改善箇所説明図

改善措置の内容

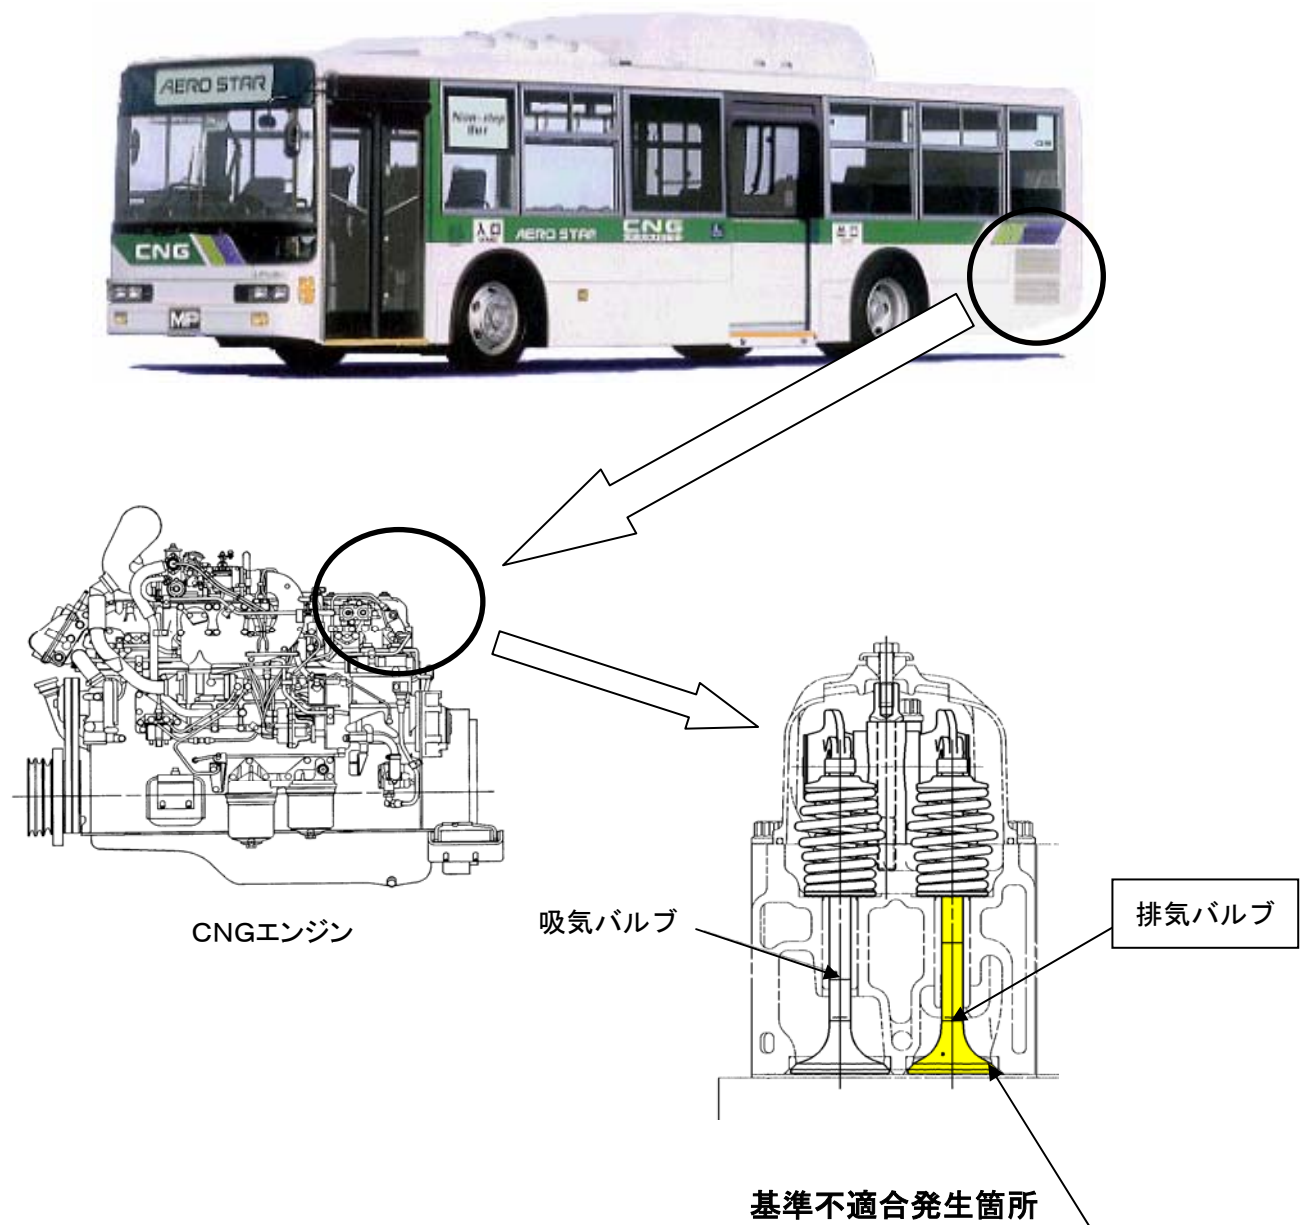
CNGエンジンにおいて、排気バルブの耐熱性が不足しているため、バルブが欠損する場合があります。そのため、異音発生、アイドリング不調、出力不足となり、最悪の場合エンジンが停止して再始動出来なくなるおそれがある。

全車両、排気バルブを対策品に交換する。

注：□ は、交換部品を示します。
